# 21# 一层平面图

# 变更前

三明中梁宸

# 21# 一层平面图 变更后

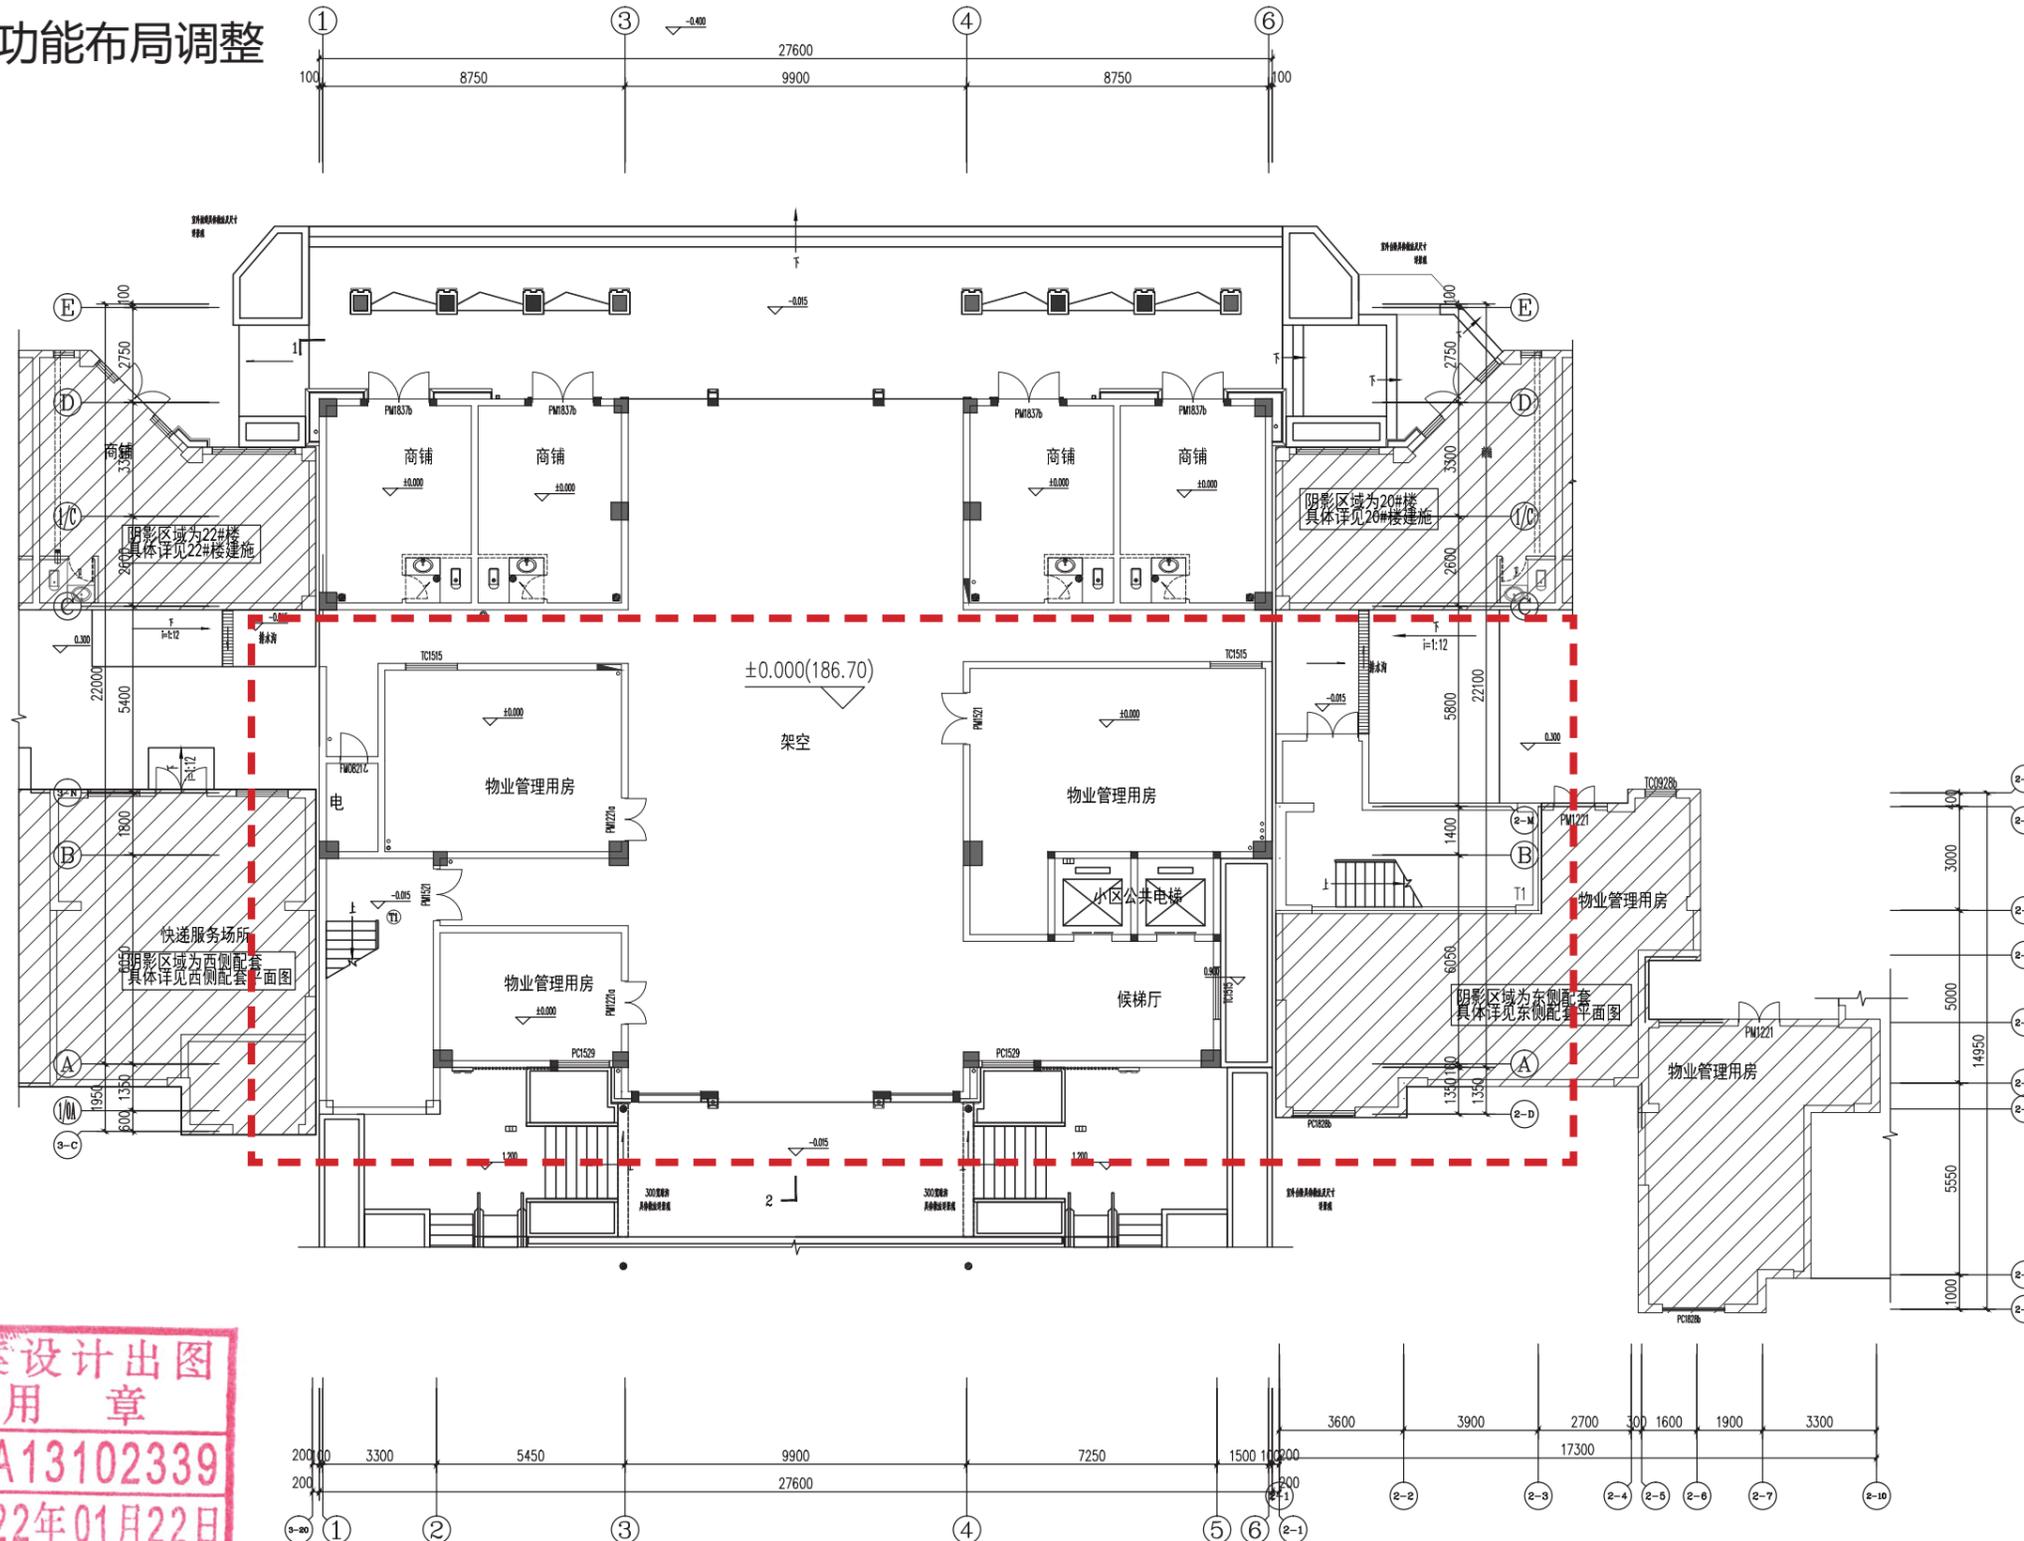
变更内容:

物业管理用房功能布局调整

# 21# 二层平面图 变更后

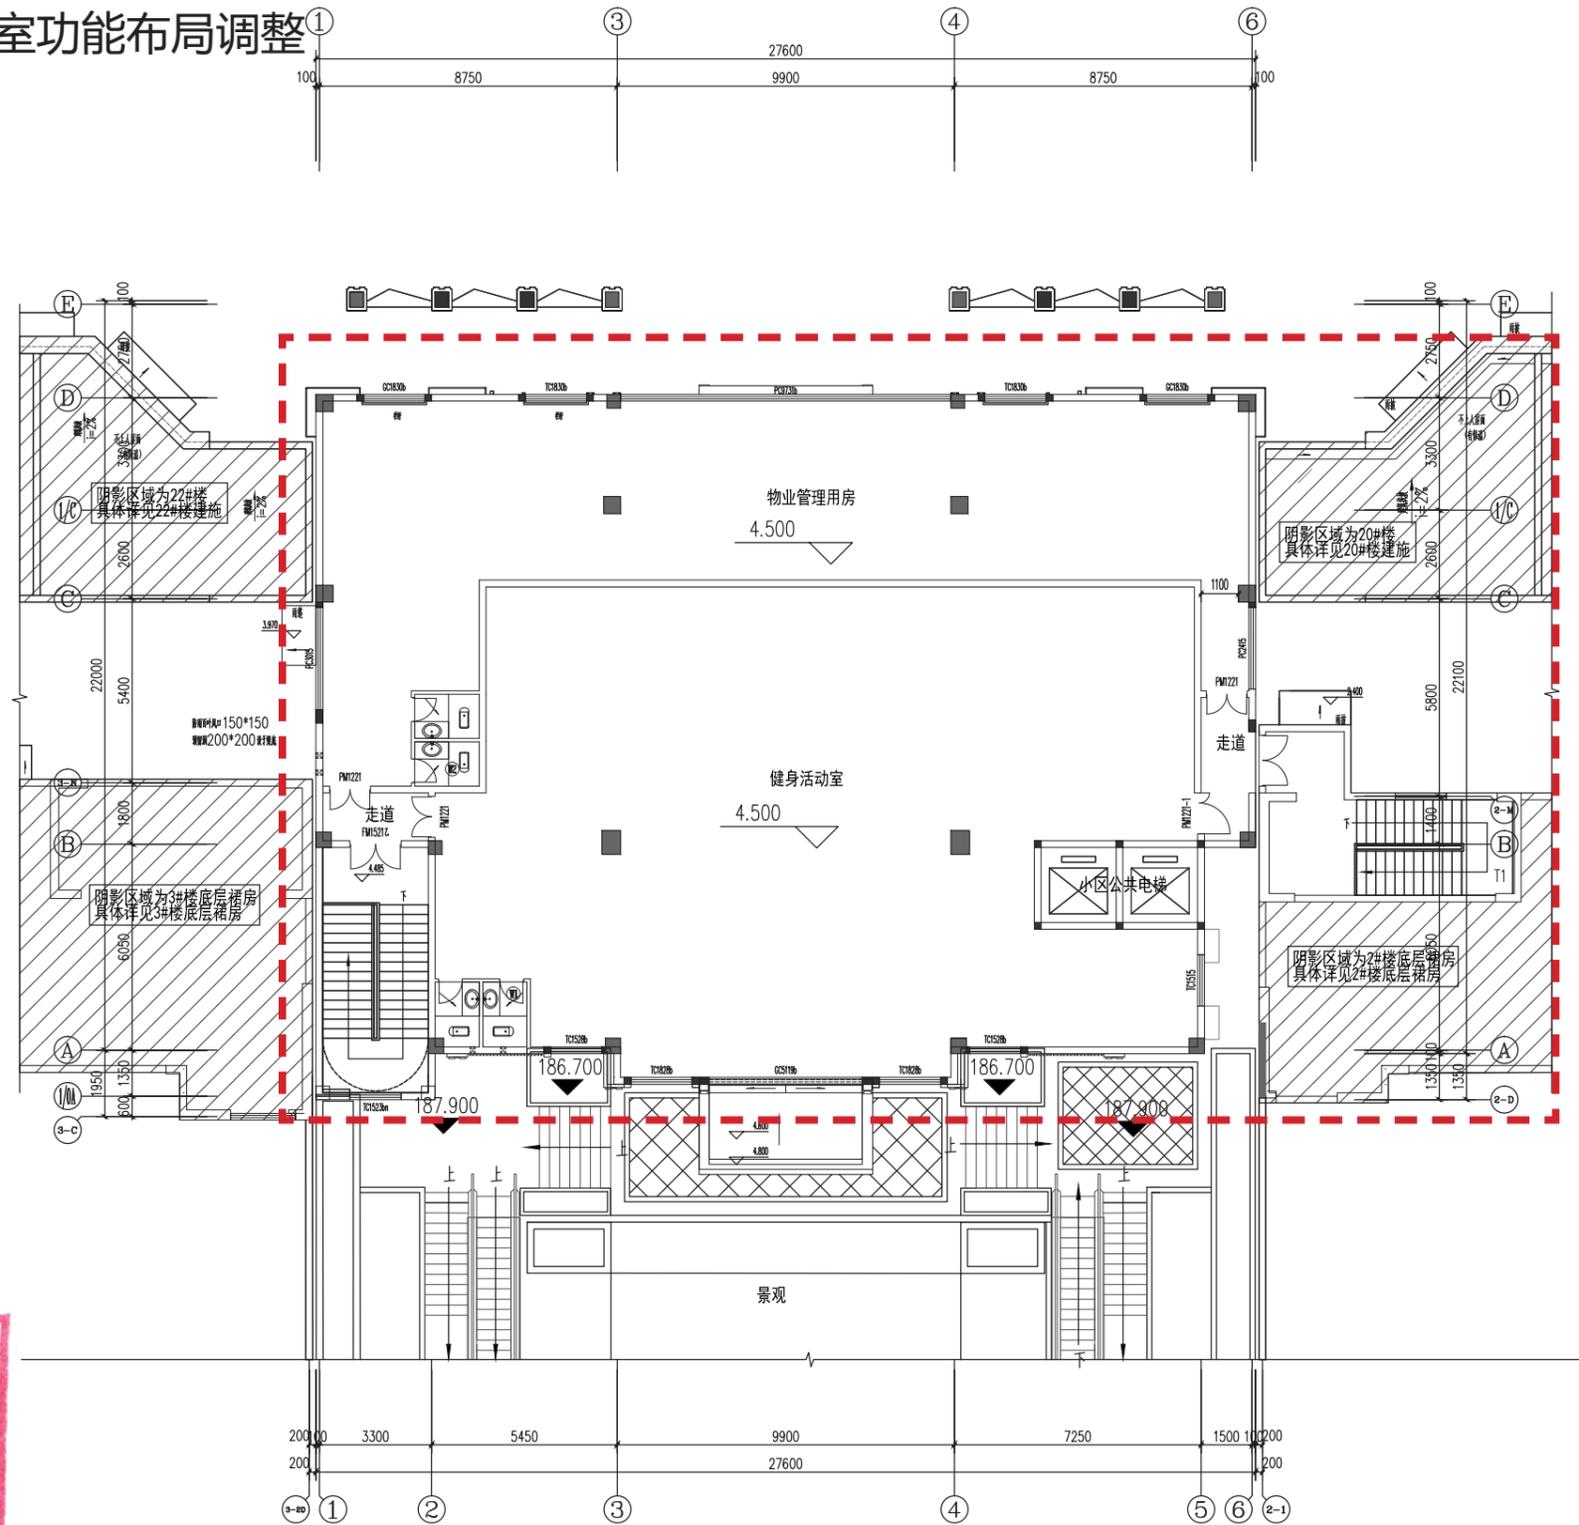
变更内容:

物业管理用房与健身活动室功能布局调整

# 21# 屋顶层平面图 变更后

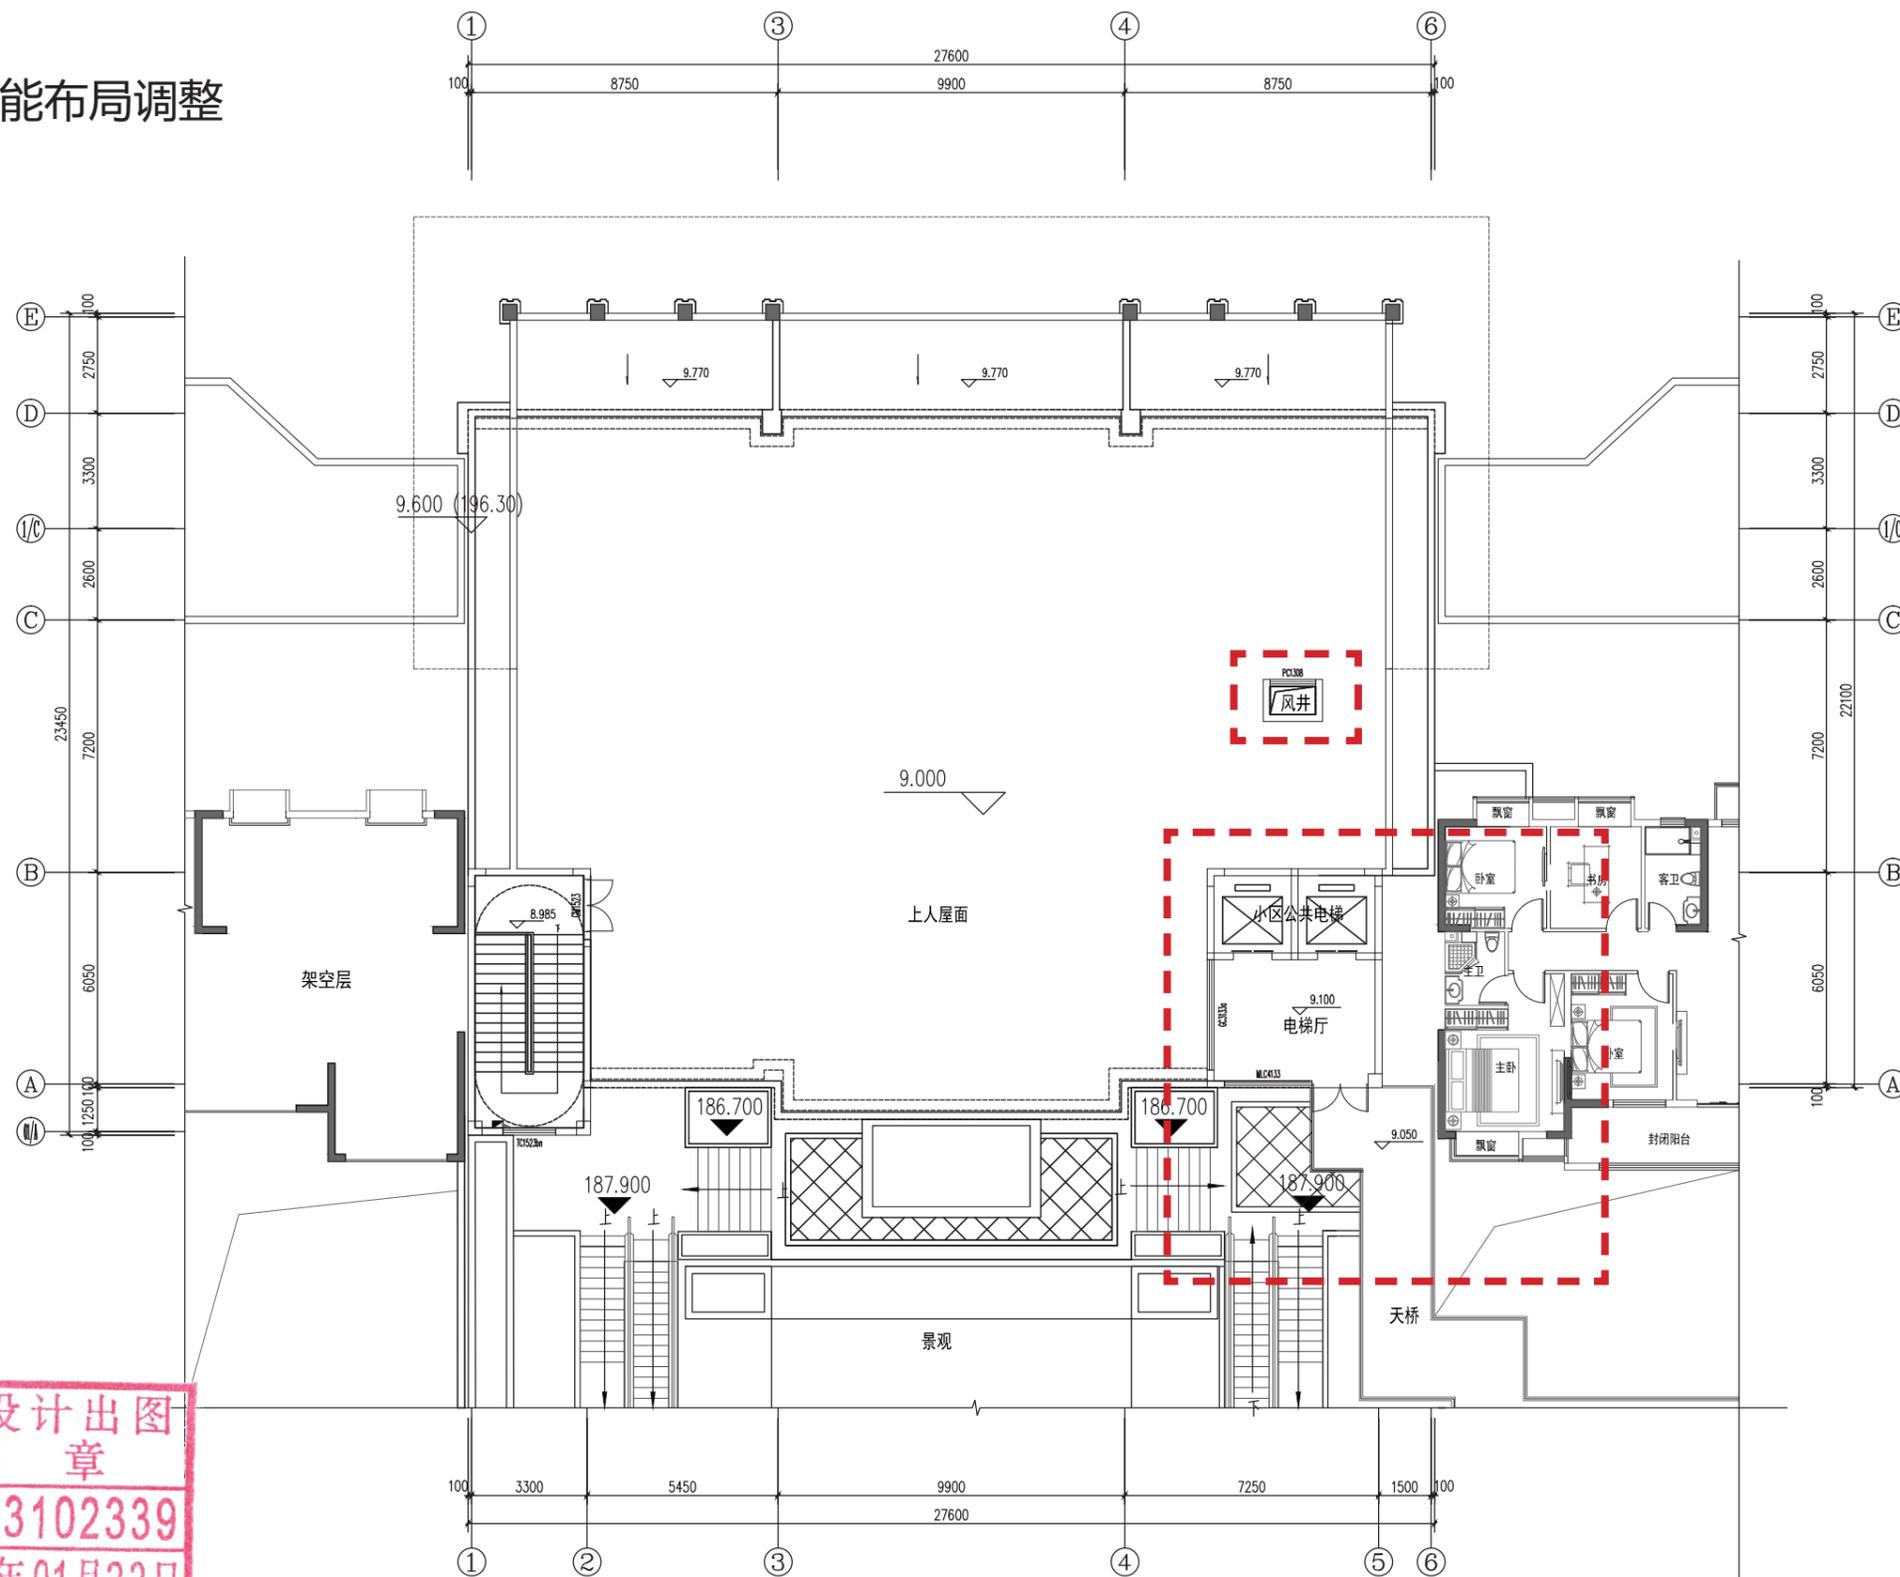
变更内容：  
小区公共电梯功能布局调整

# 东侧配套平面图

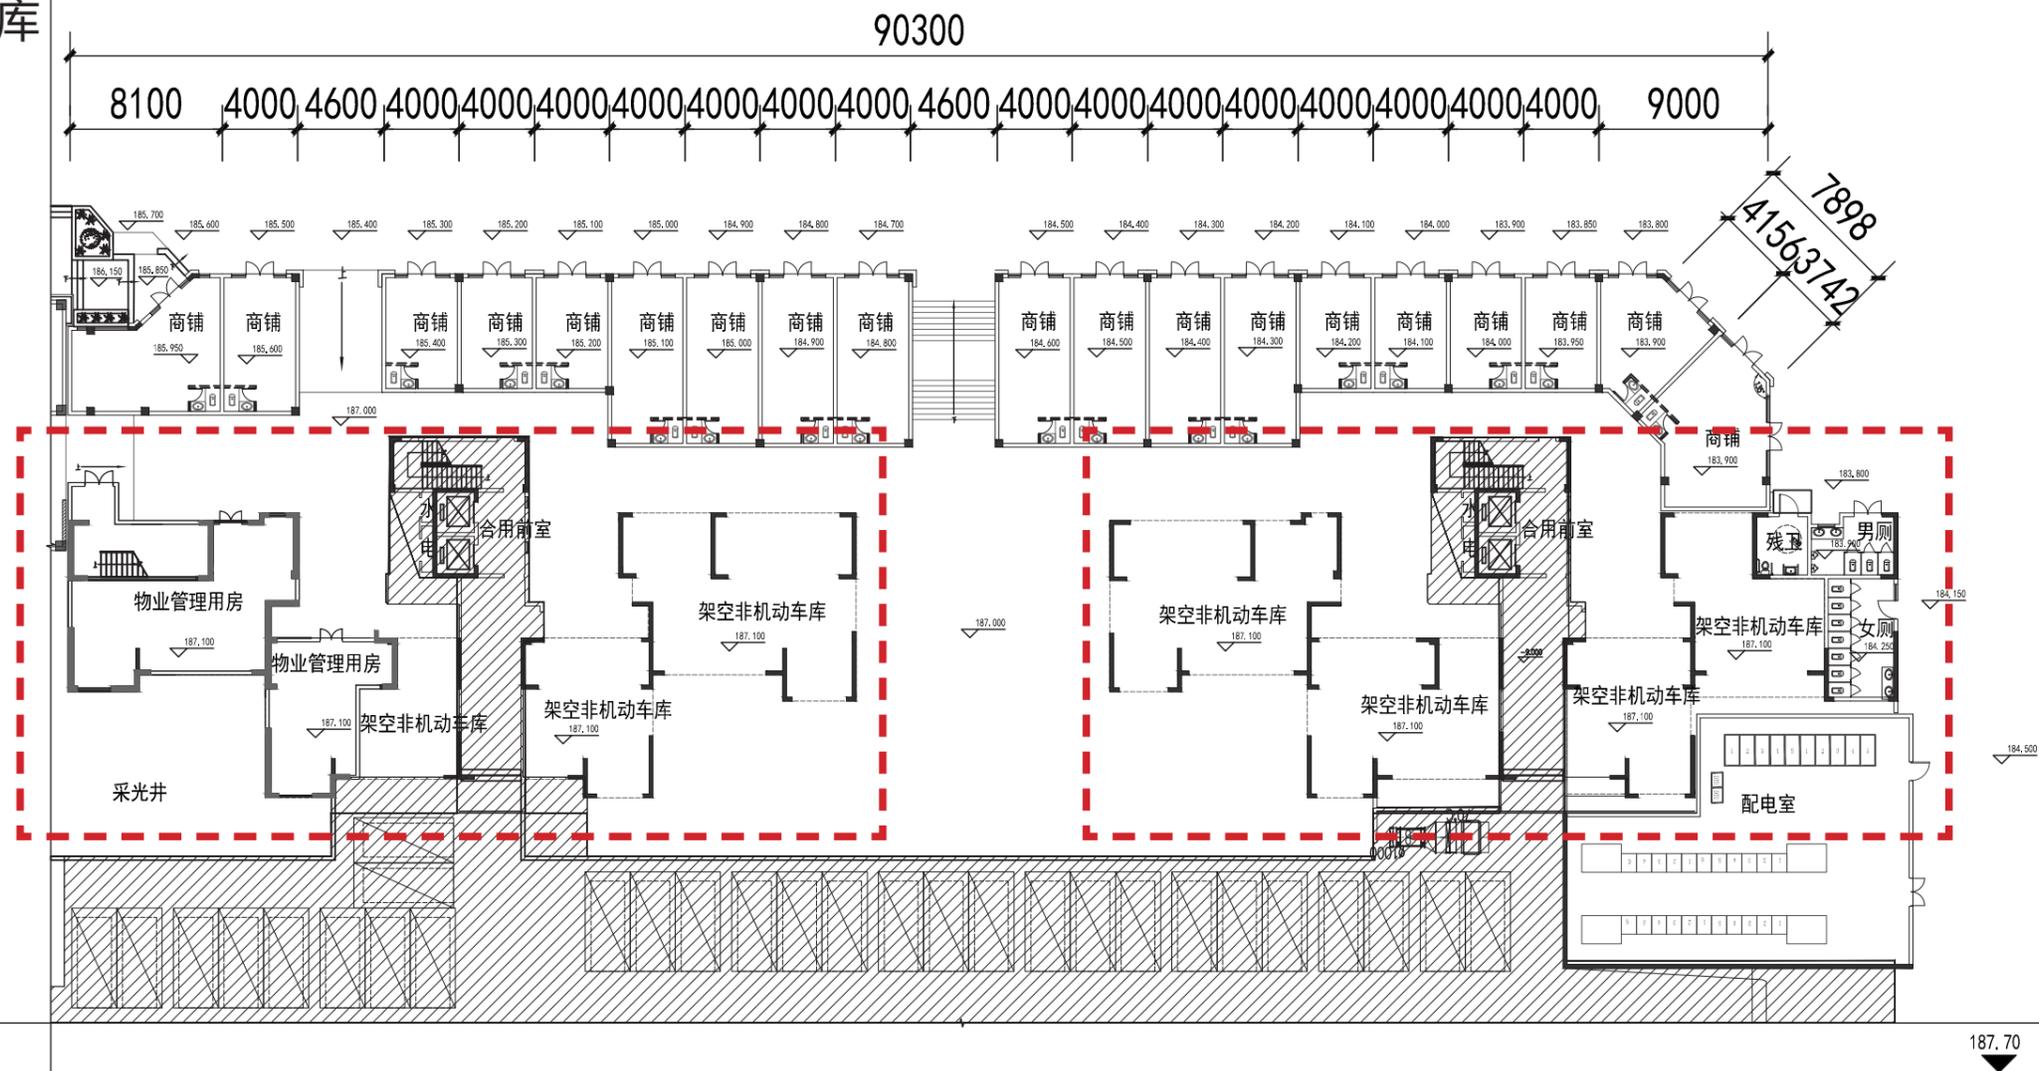
变更内容：  
 增设物业管理用房，  
 非机动车库功能调整为  
 架空非机动车库
